Mission régionale d'autorité environnementale

**Avis de la Mission Régionale d'Autorité environnementale  
Nouvelle-Aquitaine  
sur le projet de parc éolien de Rochereau III  
sur les communes de Champigny-en-Rochereau,  
de Frozes et de Villiers (86)**

n°MRAe 2021APNA94

dossier P-2020-10187

## Plan masse du projet

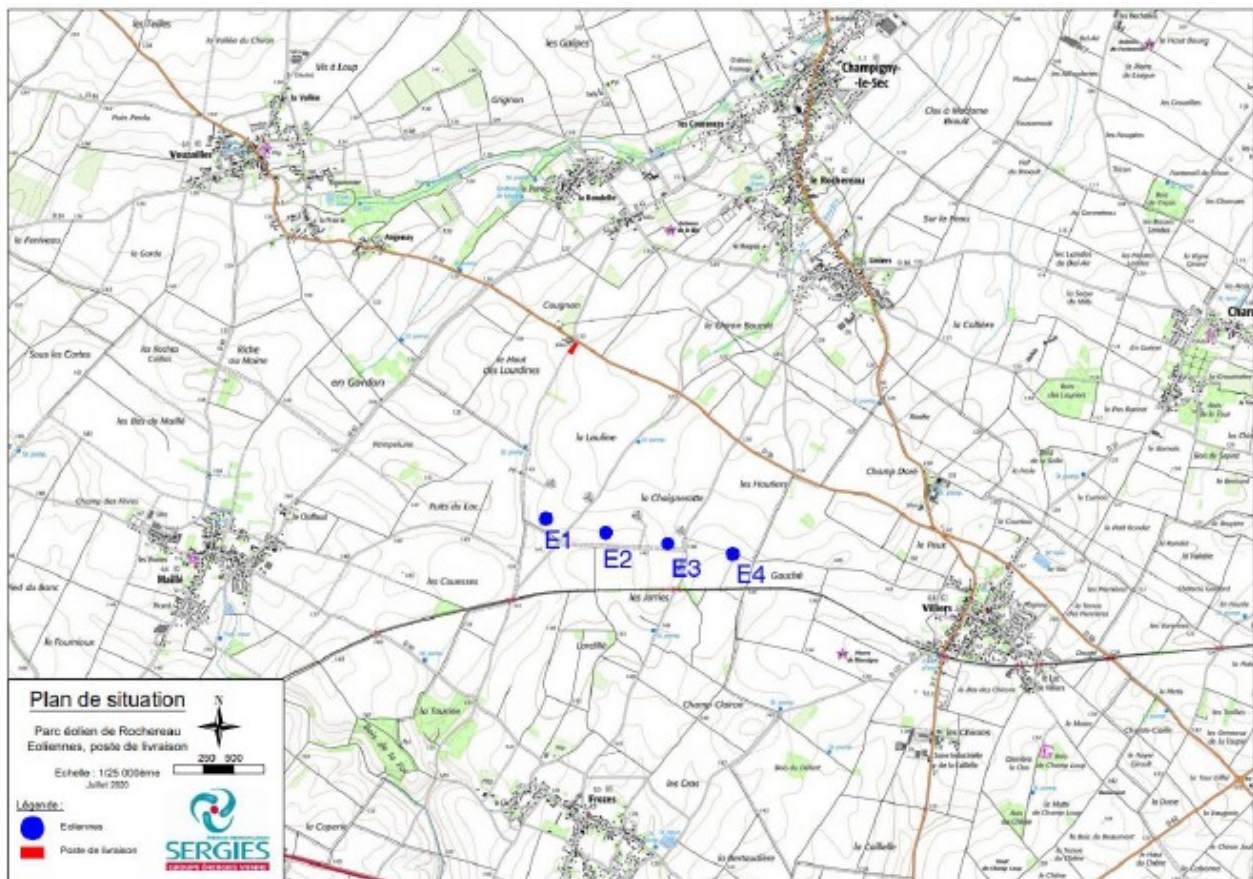
- la création de 4 plateformes de montages ;
- l'installation d'une base de vie de chantier ;
- la création et/ou le renforcement des voies d'accès aux éoliennes. L'accès général au parc se fera par la RD30, puis par les chemins agricoles. Parmi les 7 865 m<sup>2</sup> de pistes nécessaires pour accéder au site du projet éolien, 1 765 m<sup>2</sup> seront issus de la création de nouveaux chemins et 6 100 m<sup>2</sup> relèvent de l'utilisation de chemins existants qui devront être renforcés.
- l'installation d'un poste de livraison de 26,4 m<sup>2</sup>, qui remplacera le poste de livraison de Rocheveau I situé à côté d'un silo agricole ;
- un réseau inter-éolien et jusqu'au poste de livraison (réseau électrique + réseau communication) ;
- un tracé de raccordement électrique jusqu'au domaine public.

Selon l'étude de faisabilité réalisée par le gestionnaire de réseau, l'installation pourra être raccordée au Réseau public de distribution HTA, par un nouveau poste de livraison implanté en limite de propriété, au poste source de Le Rocheveau, dont la capacité réservée résiduelle au 31 décembre 2018 est de 15,8 MW (cf. figure 302 p. 234). **La MRAe relève l'insuffisance du dossier sur la question du raccordement au réseau électrique de l'installation, qui est présenté dans son principe dans le dossier alors qu'il est un élément indissociable du projet et que ses impacts devraient être analysés et détaillés en phase**

**travaux et exploitation en précisant les impacts du démantèlement des réseaux du parc précédent.**
